TRANSPORDIAMET

Meie 08.06.2026 nr 7.1-2/26/9180-2

### **Mihkli kinnistu projekteerimistingimuste eelnõu kooskõlastamine märkustega**

Olete esitanud meile kooskõlastamiseks Saare maakonna Saaremaa valla Tõlli küla Mihkli kinnistu projekteerimistingimuste eelnõu (menetlus nr 544527, EHR kood nr 121454600).

Joonis 1. Riigitee km 0,11-0,14, väljavõte Maa- ja Ruumiameti geoportaalist

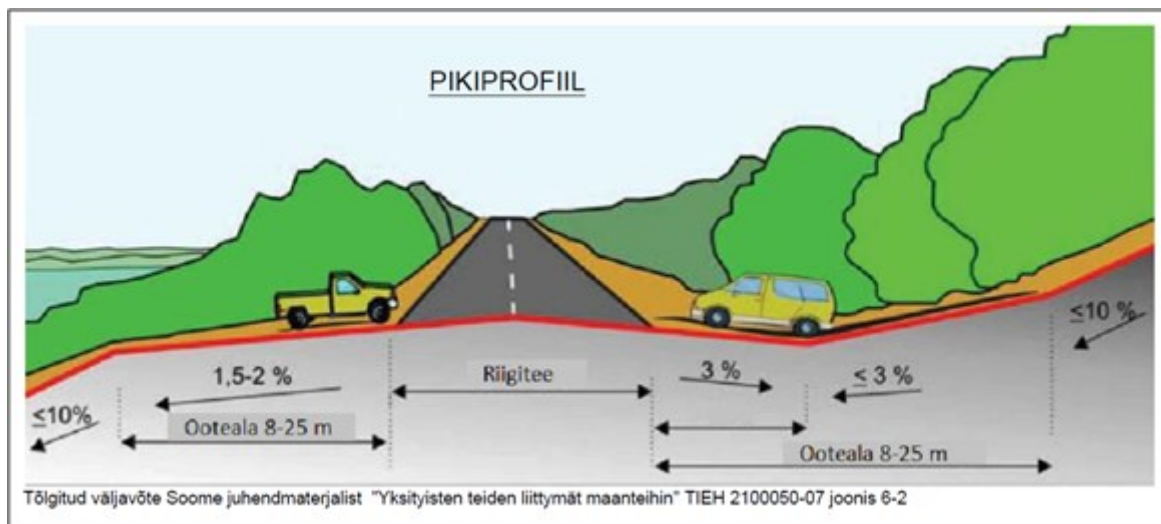
4. Projektis kasutada riikliku teeregistri (<http://teeregister.riik.ee>) põhiseid teede numbreid ja nimetusi.
5. Kinnistule puudub juurdepääs. Juurdepääs kavandada riigitee km 0,11-0,14 (Joonis 1) projekteeritava ristumiskoha kaudu. Riigitee ristumiskoha ehitamise nõuded on toodud Lisas. Mihkli kinnistu ehitusloa eelnõu kooskõlastamise aluseks on riigitee ristumiskoha ehitamise lepingu allkirjastamine.

1. Ristumiskoht projekteerida riigitee nr 21101 km 0,11-0,14 (Joonis 1).
